<b>INCIDENCIA:</b>	5847064
<b>Dirección Cliente:</b>	Afectados clientes con altas de CTO
<b>CTO:</b>	029-506397
<b>Dirección CTO:</b>	Campanillas 40
<b>ACTUACION/OLT:</b>	LEO10002-CR000274-03

#### **DATOS DE LA INCIDENCIA (web mantenedores)**

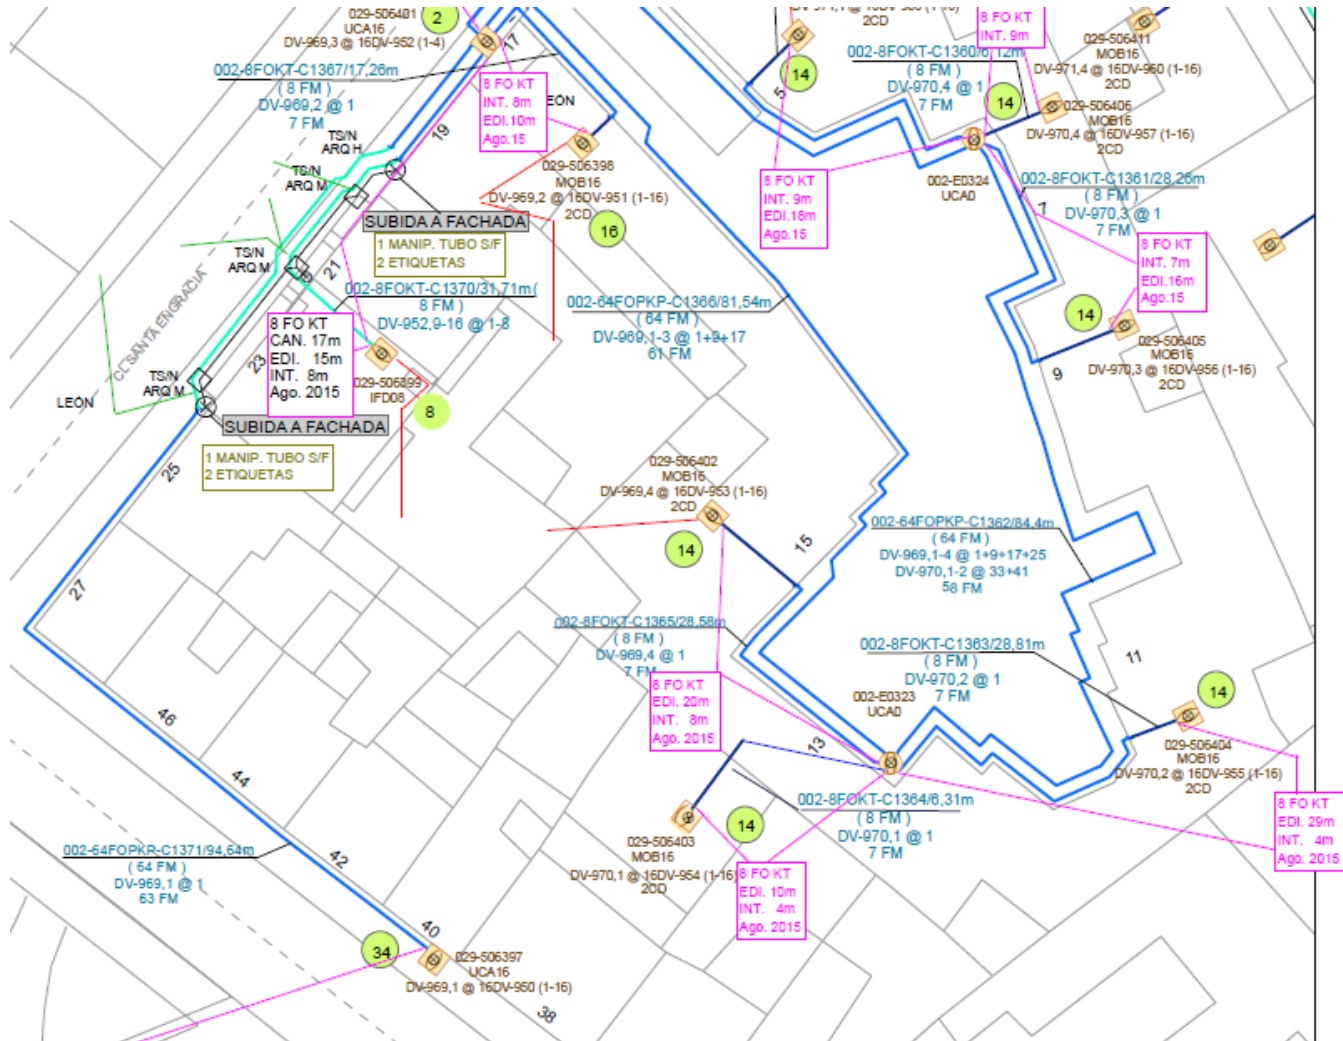
Cambiar tramo C1371 al verse afectado por el derribo de un edificio y pasar parte del trazado de fachada a canalizado.

Usar nueva canalización creada tras derribo del edificio de Santa Engracia 27. Cambiar tramo C1371. Aprovechar y cambiar sección a un 16FO.

## Fotos recorrido con anotaciones

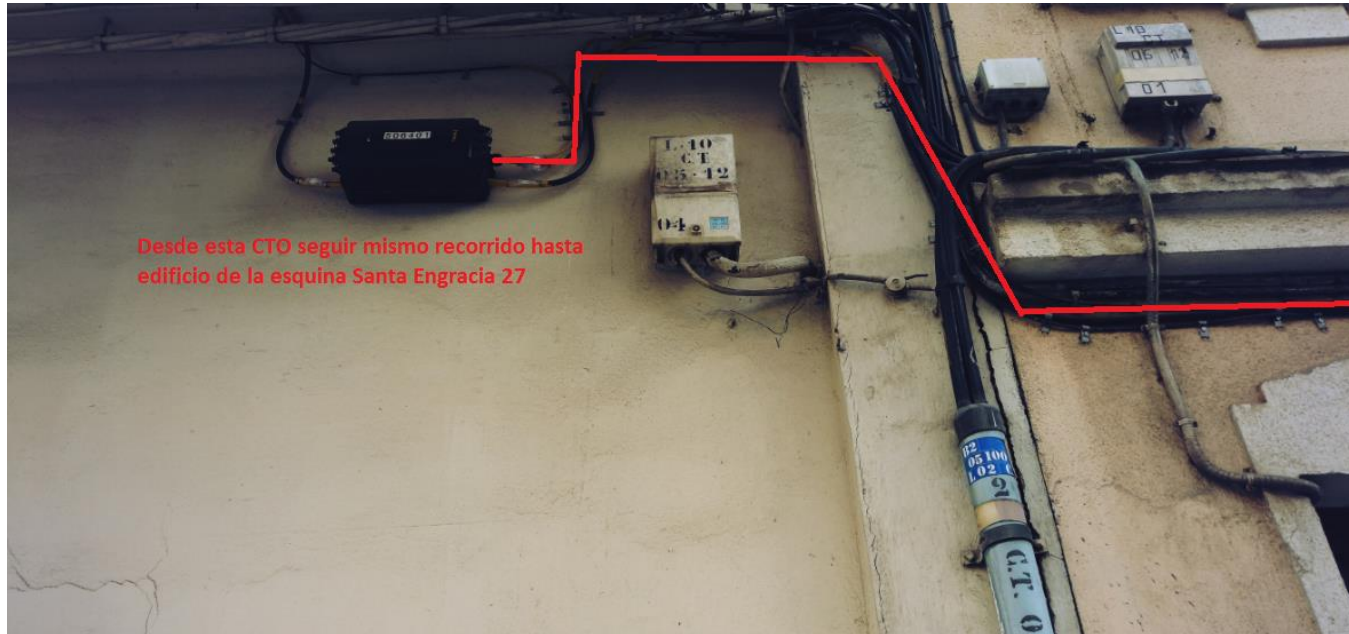
Desde CTO 029-506401 seguiremos el mismo recorrido existente hasta llegar al edificio de Santa Engracia 27. Aquí se deberá usar nuevo canalizado en vez de fachada.

Seguir después de usar la canalización, seguir mismo recorrido hasta CTO  
029-506397
